Le village du Moulin de la Lande

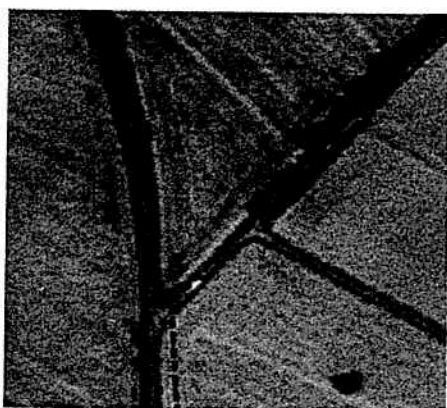
que nous habitons est partagé entre les communes de Mésanger et de Pouillé-les-coteaux par le chemin communal sur lequel vous avez placé le trait rose correspondant à une route de desserte de la partie sud du village, enclavée par la fermeture du chemin qui nous permet d'accéder à la RD923. Le trait en pointillé correspond à un projet de route desservant le village et permettant d'accéder au rond-point de Loire. Nous demandons bien entendu que cette route soit réalisée.

Par contre rien n'est prévu pour desservir les quatre maisons de notre village situées sur la commune de Pouillé-les-coteaux, qui verraient alors leur distance au bourg passer de 1,5km à plus de 3km, avec en outre un virage à droite très serré. Cette desserte n'avait pas non plus été prévue lors des aménagements antérieurs du RD923, car la portion de route allant de la limite de la commune de Mésanger jusqu'au carrefour avec le RD18 n'a jamais été incluse en totalité. D'ailleurs les plans actuels ne prennent pas en compte les terres agricoles au nord de la limite Pouillé-les-coteaux-Mésanger, sur lesquelles il faudrait prendre pour relier le chemin communal en limite des deux communes au RD18 (voir le plan ci-dessus pour le chemin demandé)

Nous demandons donc que non seulement la route de desserte soit réalisée vers le sud, mais aussi qu'une route de desserte soit réalisée vers le nord, en limite des deux parcelles de couleur différente sur l'image ci-dessous,

juste à la limite de la propriété dite Sainte-Marie, qui est aussi la limite de la zone U de Pouillé-les-coteaux dont nous faisons partie, et de la propriété sur laquelle est sise le garage situé à côté du rond-point RD923. Cette route sera nécessaire, de toute manière, pour la desserte des cars scolaires en direction d'Ancenis si vous ne voulez pas maintenir les chemins piétonniers existants et mal entretenus, dangereux aux abords d'une route LAT1.
